Comune di  
**CASTELLO D'ARGILE**

**VARIANTE AL RUE 10/2014**

**IN ADEGUAMENTO ALLA VARIANTE AL PSC N. 2/2014**

***Relazione illustrativa con elaborati  
cartografici e normativi***

STATO DI FATTO - stralcio TAV 2a - scala 1:2500

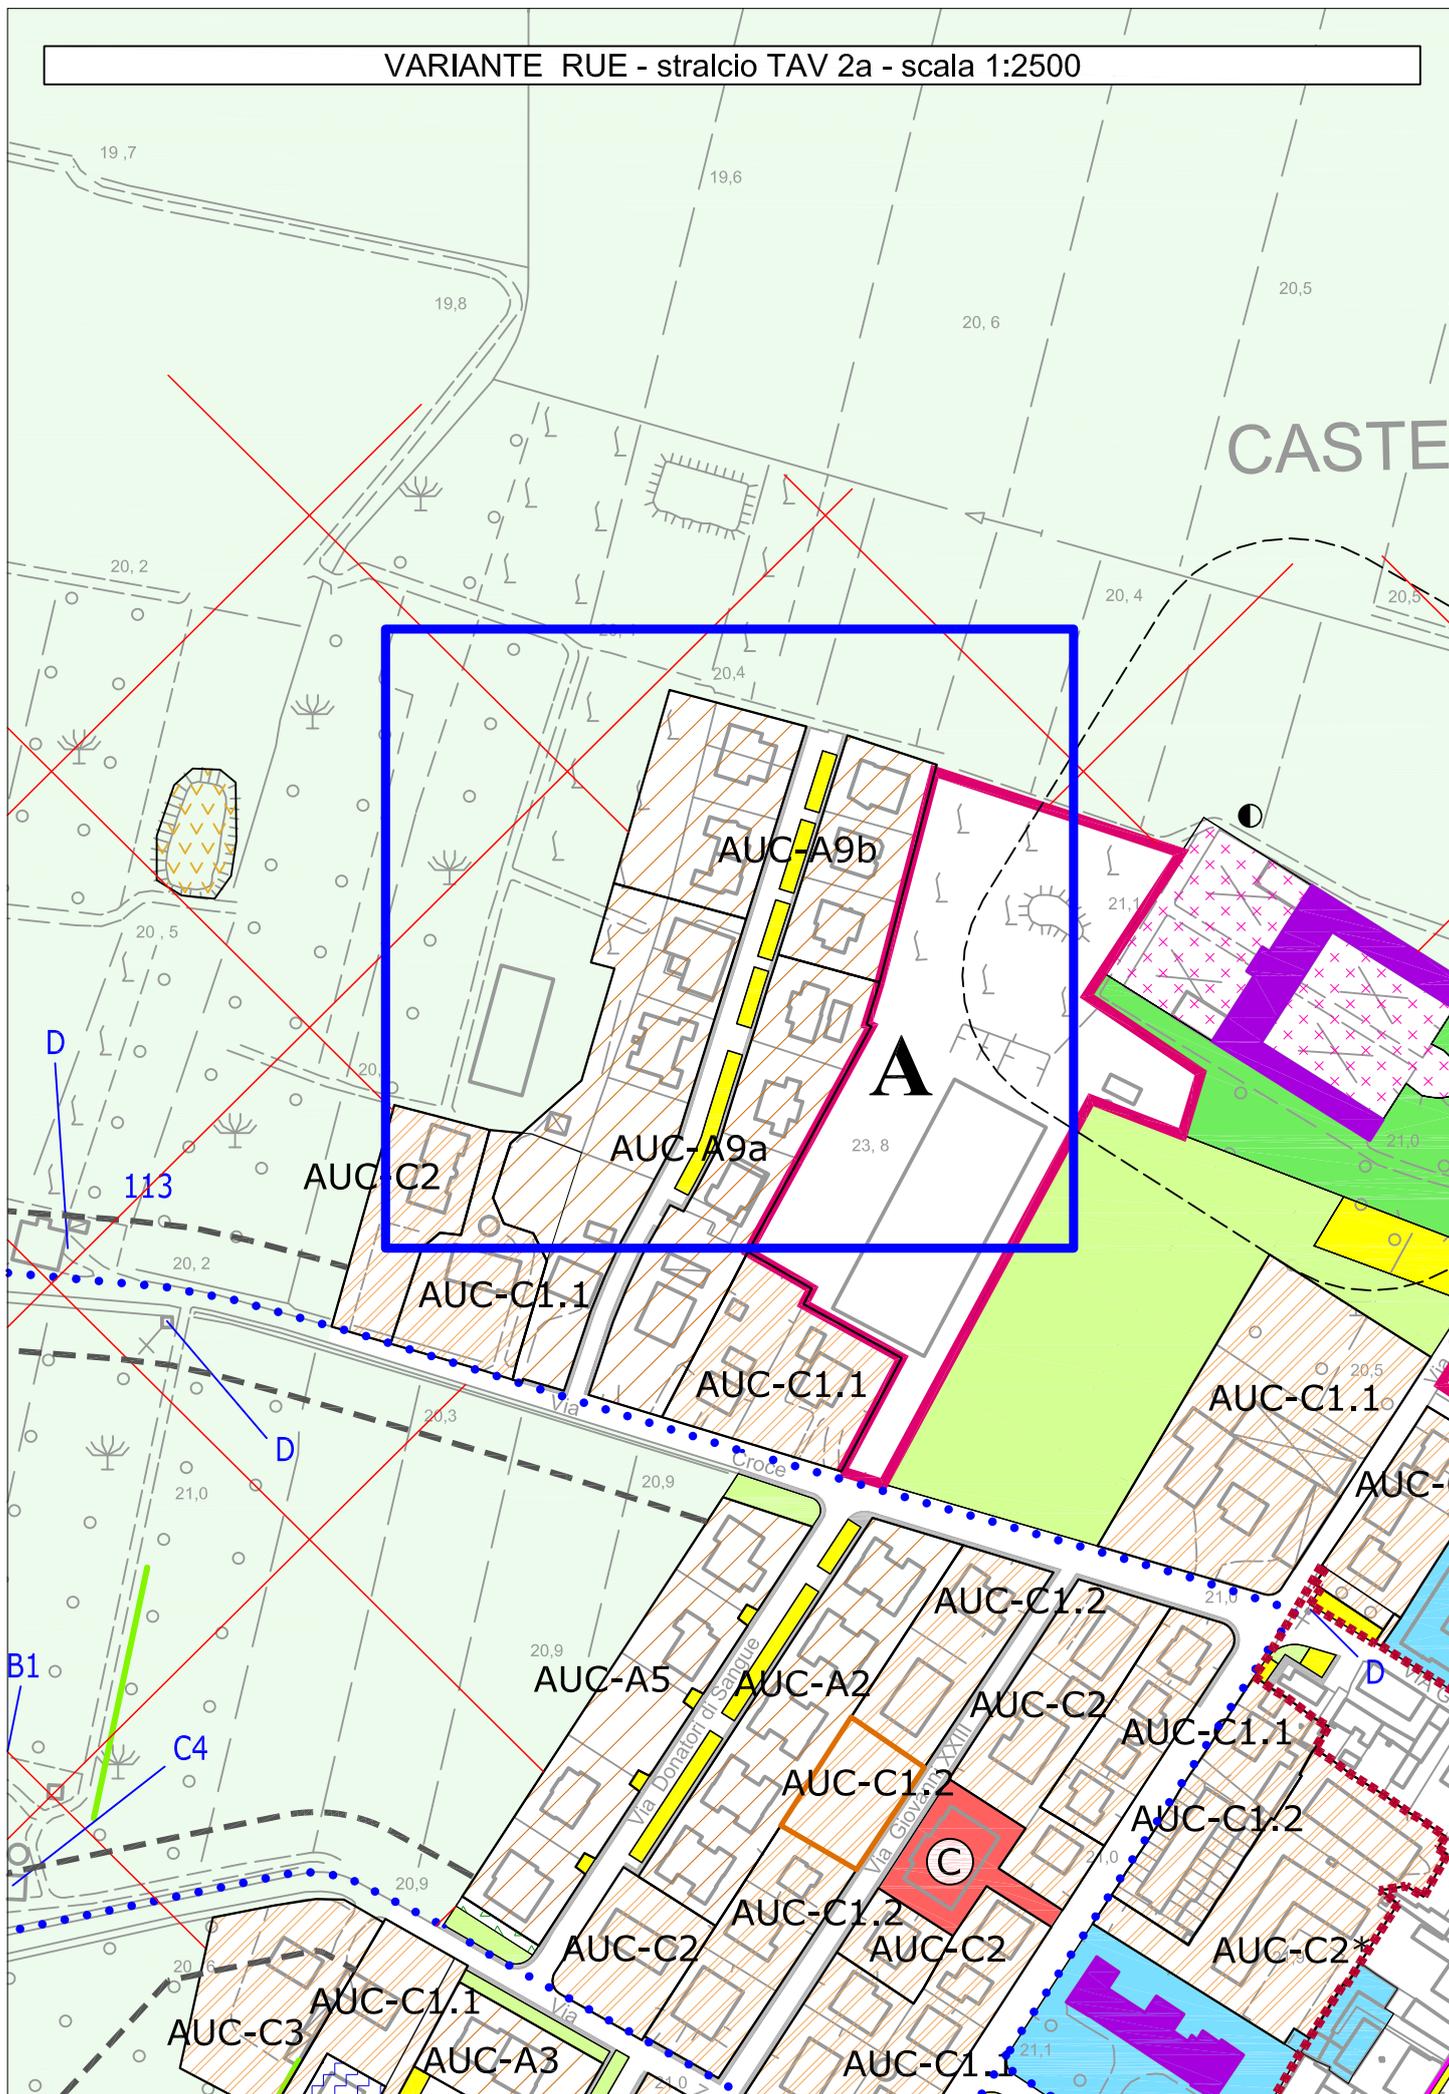
**Per quanto riguarda alla Terza Variante in adeguamento del PSC** si illustra la modifica del limite fra gli Ambiti consolidati AUC-A9 e di nuovo insediamento ANS-C4, negli stralci cartografici più avanti riportati.

L'Art. 22 del RUE viene integrato per ribadire che la modifica è prevista a saldo edificabilità nullo.

Ambiti AUC-A9a e AUC_A9b ( ex B1a e B1b)	
Prescrizioni specifiche	<p><b>Lotti AUC-A9a e AUC-A9b siti in via Croce – CAPOLUOGO</b></p> <p>1.L'area di completamento individuata come Ambito AUC-A9b, sita in via Croce, non possiede un proprio indice di edificabilità e non può essere computata per l'applicazione dell'indice di edificabilità di altre aree o zone. In essa è possibile trasferire parte della capacità edificatoria dell'adiacente area individuata come Ambito AUC-A9a, che rimane soggetta alla disciplina degli Ambiti AUC-C1.1</p> <p><b><i>2. Negli Ambiti AUC-A9a e AUC-A9b si interviene secondo gli indici, le prescrizioni, i parametri edilizi come fissati nello strumento urbanistico approvato e convenzionato.</i></b></p>

VARIANTE RUE - stralcio TAV 2a - scala 1:2500

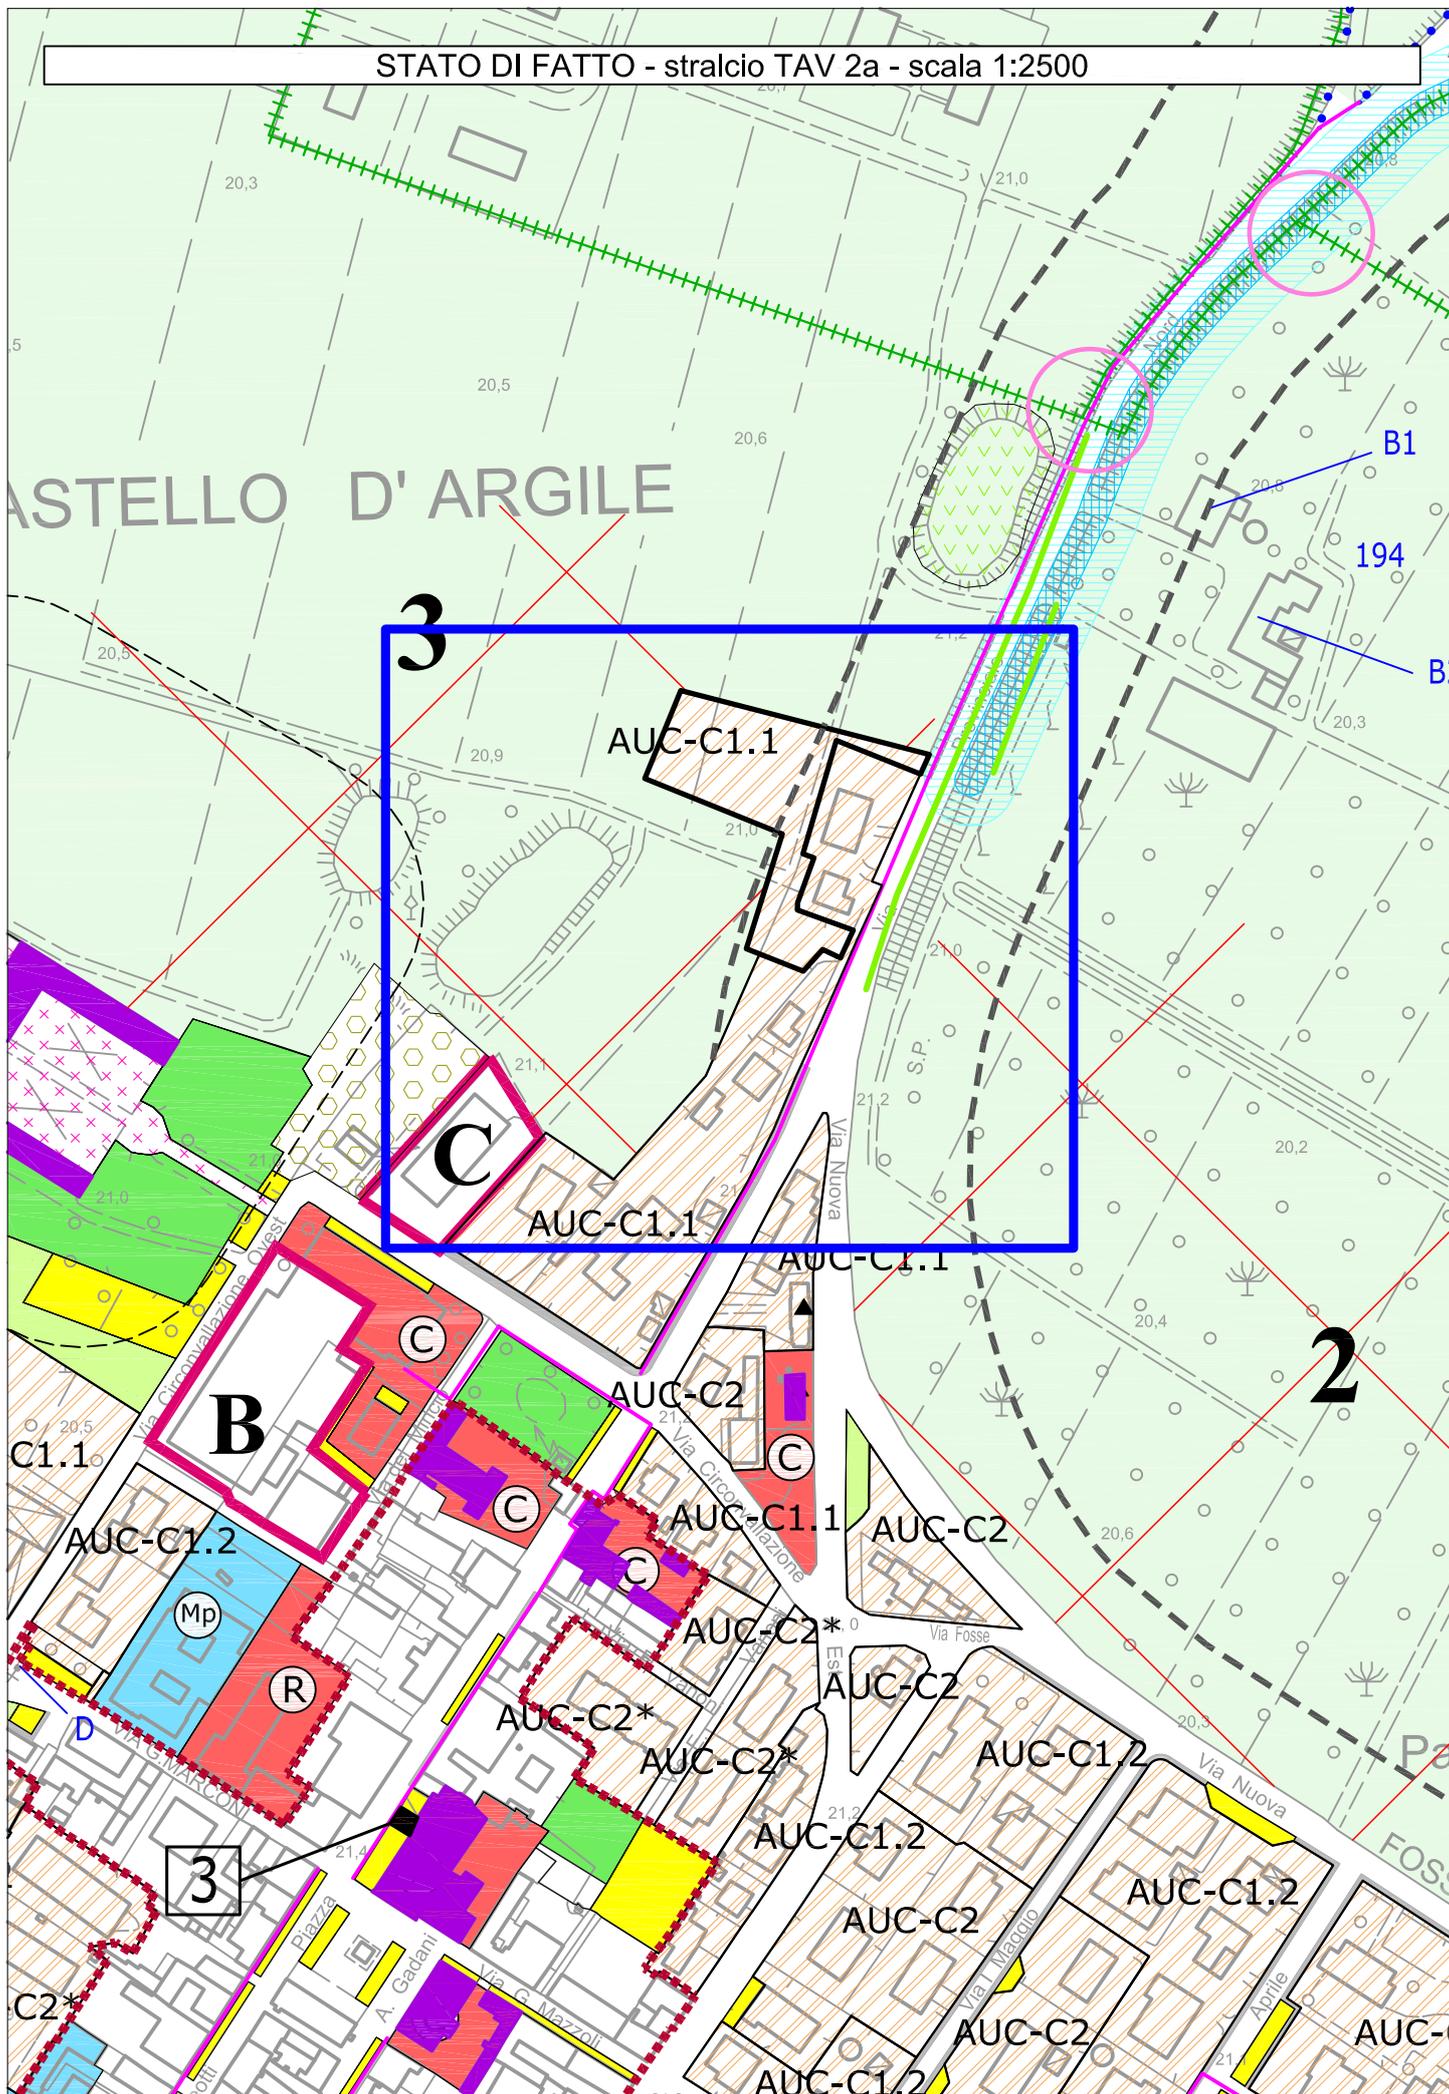
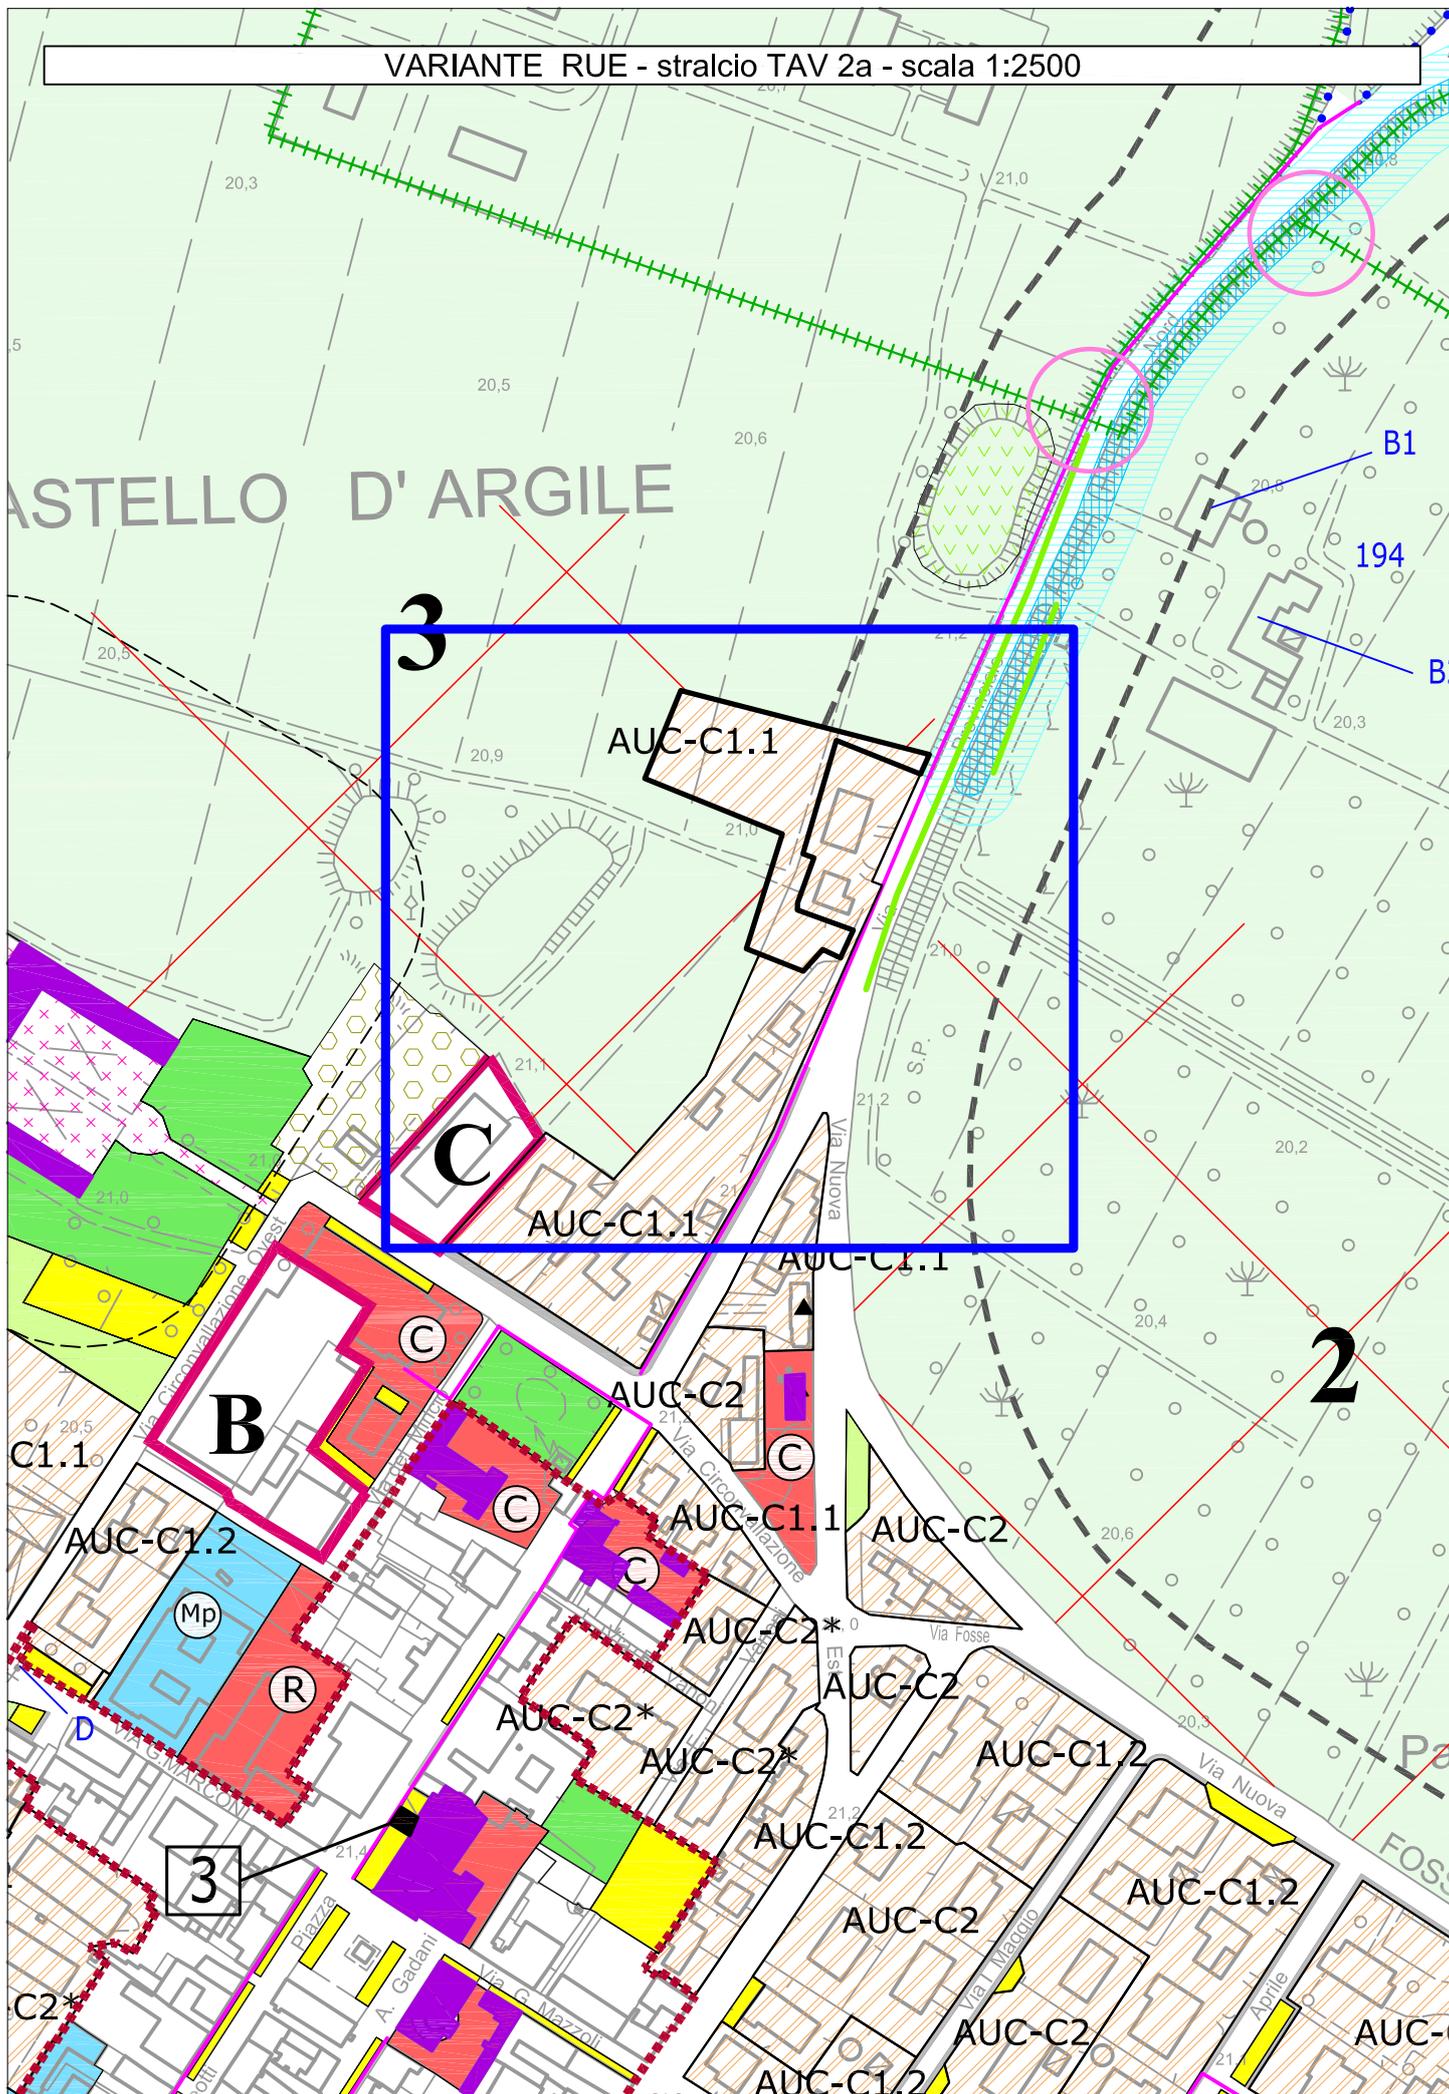
**Per quanto riguarda alla quinta Variante in adeguamento del PSC** la modifica riguarda la rettifica di un errore grafico materiale (di cui ci si è accorti successivamente allo svolgimento della Conferenza di Pianificazione) inerente l'individuazione della fascia di rispetto della strada Provinciale Centese a nord del centro abitato di Castello d'Argile. Tale fascia deve, normalmente, interrompersi sul territorio consolidato del centro abitato.
